**Verslag huishoudelijke elektrische installatie op laagspanning en zeer lage spanning****Algemeen:**

Referentie: 005-20260420-06	Datum controle: 20/04/2026
Keurder: 005

Eigenaar: Saelen Dirk	EAN-code: 541448860002566911
Adres installatie: Albertlaan 8, 2400 - Mol	Nummer teller(s): 1SAG3105219795
Distributienetbeheerder installatie: Fluvius	
Datum uitvoering installatie: <input type="checkbox"/> Vóór 01/10/1981 <input checked="" type="checkbox"/> Tussen 01/10/1981 en 01/06/2020 <input type="checkbox"/> Vanaf 01/06/2020	
Type: <input checked="" type="checkbox"/> Wooneenheid <input type="checkbox"/> Niet-huishoudelijk <input type="checkbox"/> PV <input type="checkbox"/> Batterij <input type="checkbox"/> Laadpaal

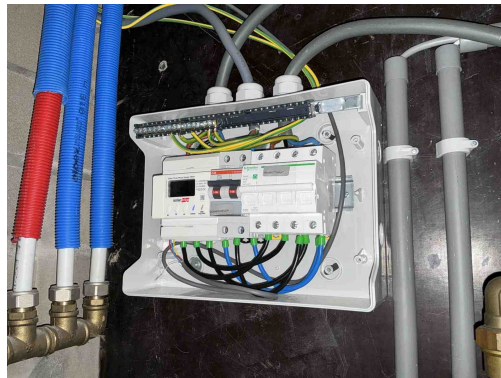
T21 - Het elektrisch materieel is niet geplaatst volgens de voorschriften van de fabrikant/ regels van goed vakmanschap . (Boek 1: 1.4.1.3)

Opmerking: 3 geleiders in automaat C20, ophangschroeven bord 3

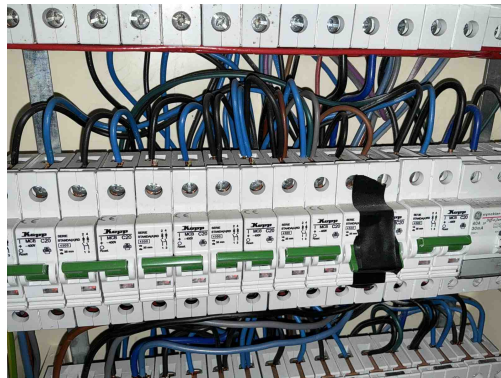
T21 - Het elektrisch materieel is niet geplaatst volgens de voorschriften van de fabrikant/ regels van goed vakmanschap . (Boek 1: 1.4.1.3)

Opmerking: 3 geleiders in automaat C20, ophangschroeven bord 3

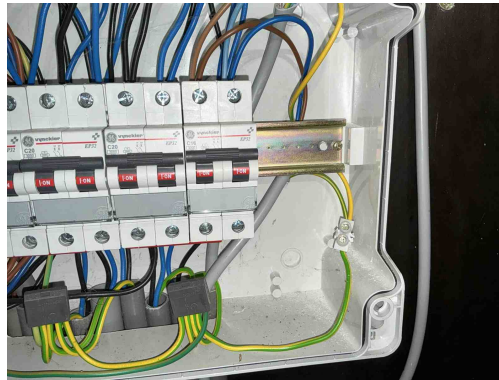
B17 - De voedingsspanning is niet op elk bord vermeld (Boek 1: 3.1.3.3).
Opmerking: Bord 2 en 4

B18 - Het volgnummer is niet op elk bord vermeld (Boek 1: 3.1.3.3).
Opmerking: Alle borden

B04 - De aanduiding van de kringen, klemmen en/of schakelapparatuur ontbreekt, is onjuist of is onvolledig (Boek 1: 3.1.3.1/5.1.6.1).
Opmerking: Bord 2 en 4

B29 - Het elektrisch verdeelbord in een huishoudelijke ruimte is niet voorzien van een deur (Boek1: 5.3.5.1).
Opmerking: Bord 2

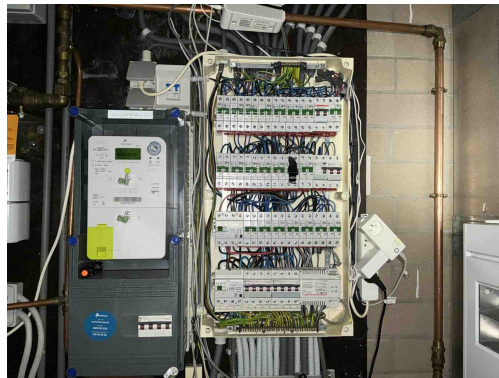
C35 - Er zijn doorverbindingen gemaakt met lusterklemmen; er kon niet aangetoond worden dat deze klemmen geschikt zijn voor de aanwezige spanning, stroom en draadsectie en dat ze "CE" zijn (Boek 1: 1.4.2.1.).

Opmerking: Bord 4
